COMUNE DI LESSONA

QUESITI PERVENUTI ENTRO 14.03.2012

➤ ALLEGATO A (fuori scala)

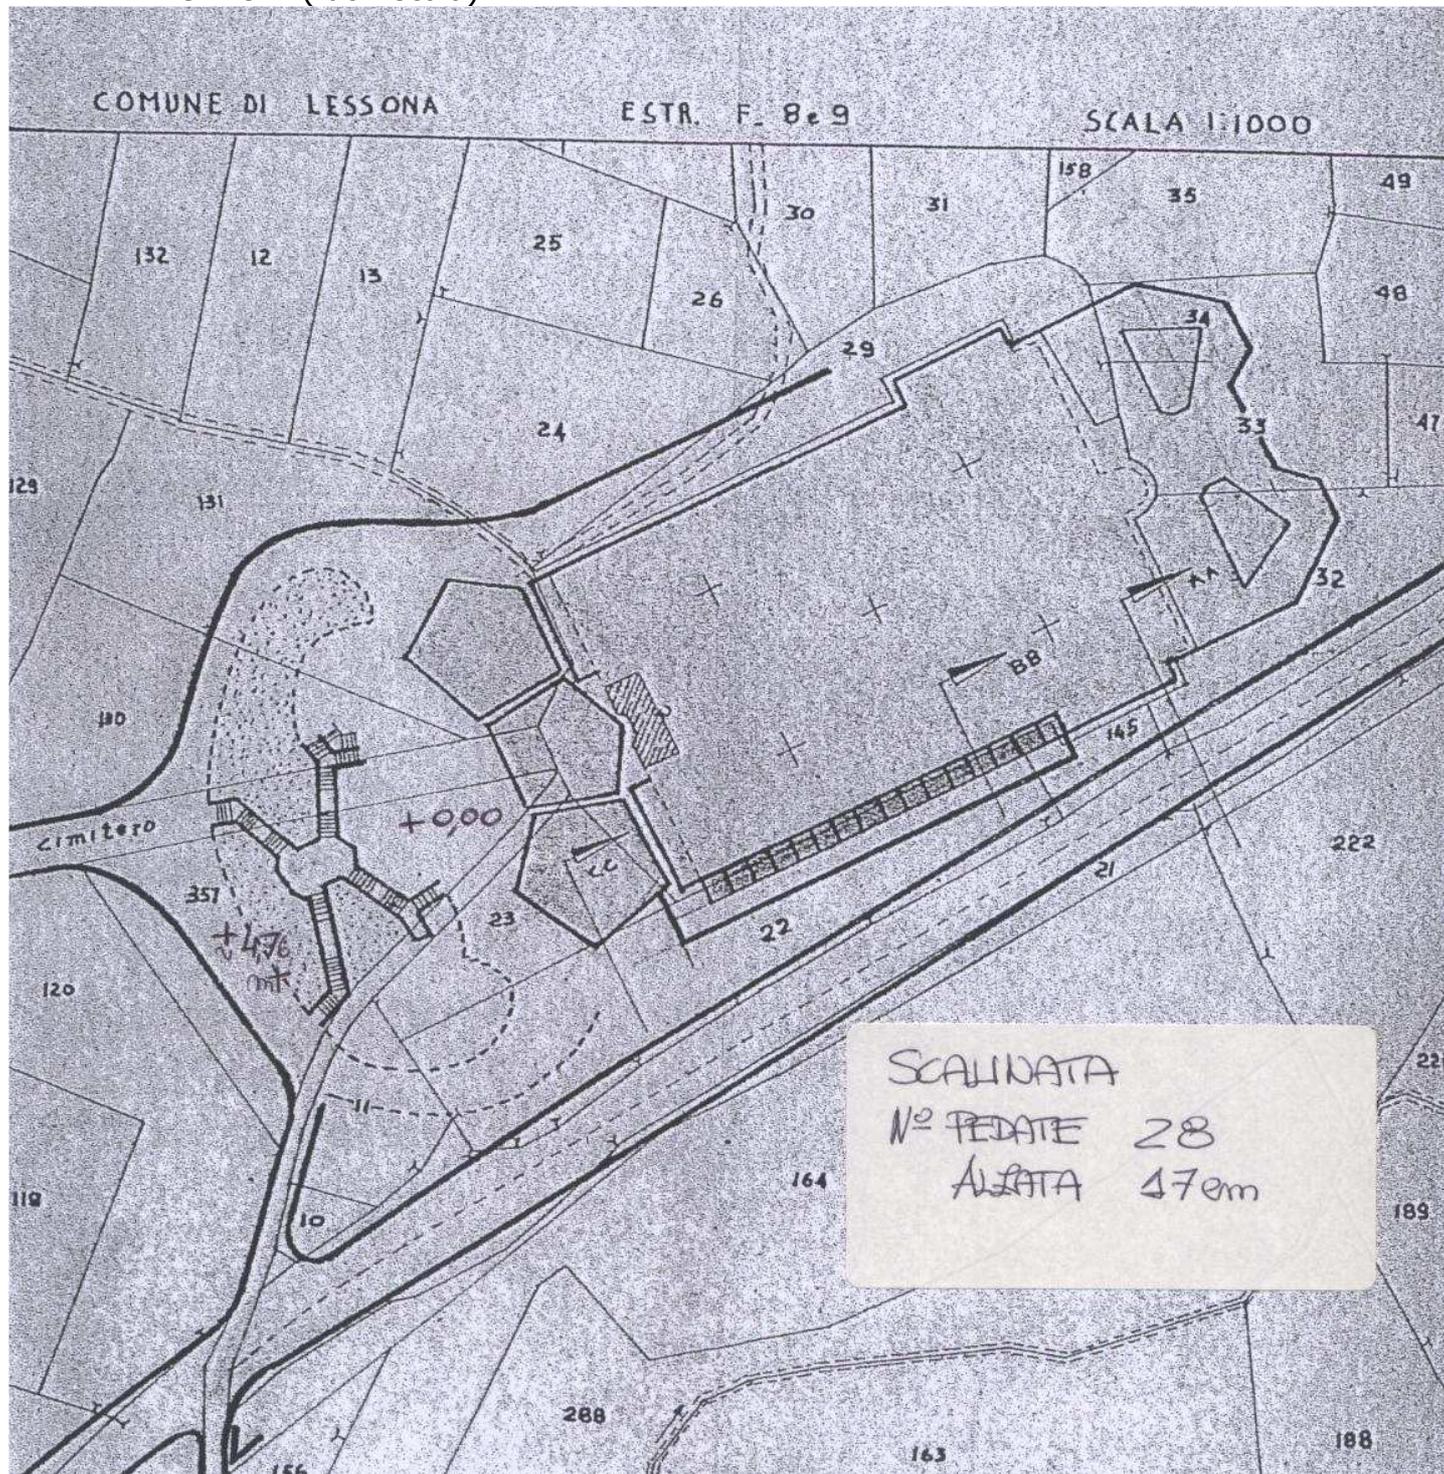
1) Dagli elaborati grafici non si evince la differenza di quota tra l'accesso al cimitero e il punto di ingresso alle due rampe di scale su viale della Rimembranza, e tra i vari campi A, B, C e D; è possibile avere a questo proposito anche dei prospetti e/o delle sezioni dell'intero cimitero così da capire le altezze?

2) Quant'è il salto di quota tra l'ingresso del cimitero e la strada antistante?

In merito al concorso in oggetto, non trovo tra la documentazione una sezione o rilievo altimetrico dell'esistente. E' possibile averlo essendo parte preponderante del concorso il complesso delle scalinate?

Risp. Non disponibili. Unici dati aggiuntivi ALLEGATI A e B alla presente.

Risp. Vedere ALLEGATI A e B alla presente.

Risp. Non disponibili. Unici dati aggiuntivi ALLEGATI A e B alla presente.
